Untersuchungsbericht
zur Elektrothermografie
nach **VdS 2860 und DIN 54191**

Bericht Nr.: AB0900999

Anschrift des geprüften Objektes		Bericht Nr.	
Abwasserbetrieb Musterstadt		AB0900999	
Kläranlage		Datum der Prüfung	
01234 Musterstadt		12.05.2009	
Am Klärwerk Nr. 1			
Betriebsart / Anlagennutzung ¹		Auftraggeber (wenn abweichend von o.g. Objektanschrift)	
Normalbetrieb:		Abwasserbetrieb Musterstadt	
		Kläranlage	
¹ Nutzung der Anlage zum Zeitpunkt der Prüfung (voll ausgelastet / ca. halb ausgelastet usw.)		01234 Musterstadt	
		Am Klärwerk Nr. 1	
Prüfender Elektrothermograf			
Name der Prüfers		Herr Herbert Bäumer	
VdS Anerkennungsnummer		ET 06006	
Begleitung während der Prüfung		Frau Mustermann	
Ergebnis der Untersuchung		Der Bericht besteht aus 7 Seiten	
Anlage ohne therm. Auffälligkeit	<input type="checkbox"/>		
Anlage weist therm. Auffälligkeit auf	<input type="checkbox"/>	Anlage weist nicht therm. Auffälligkeiten auf <input checked="" type="checkbox"/>	
Gefährliche therm. Auffälligkeit vorhanden	<input checked="" type="checkbox"/>

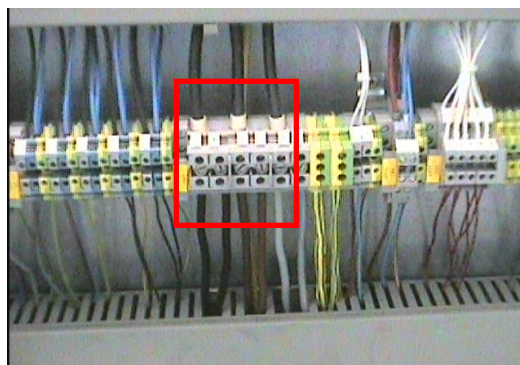
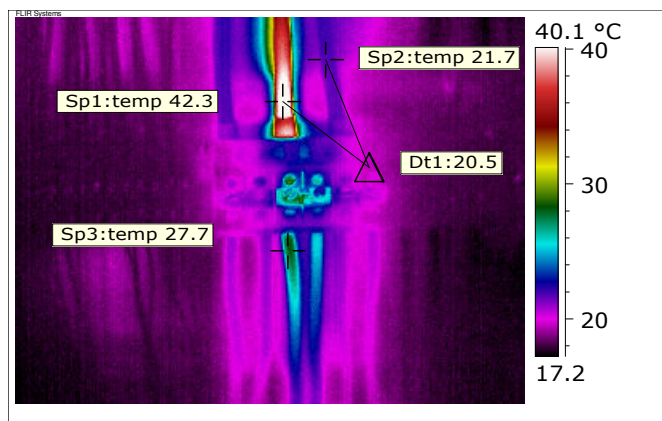
Bewertung der thermischen Auffälligkeit: Erhöhte thermische Belastung der Klemme			
Mögliche Ursache: Lose oder defekte Reihenklemme			
Thermische Differenz zwischen den Einzeladern des Motorabgangs: > 20K			
Die Differenz ist auf Grund der recht gleichmäßigen Strombelastung gefährlich hoch			
Fehlerklasse / Befund: GTA			
Vorgeschlagene Maßnahme:			
Überprüfung der Klemmenverbindung auf lose Anschlüsse und Prüfung der Klemme auf Defekt.			
Hinweis: Insbesondere ist darauf zu achten, dass die Anschlüsse bzw. Klemmen auf Grund der thermischen Belastung keine Folgeschäden z.B. Verbrennungsspuren aufweisen.			
Behebungsfrist (wenn erforderlich): Sofort! Ein längerer Betrieb der Klemmstelle wird zur Brandgefahr
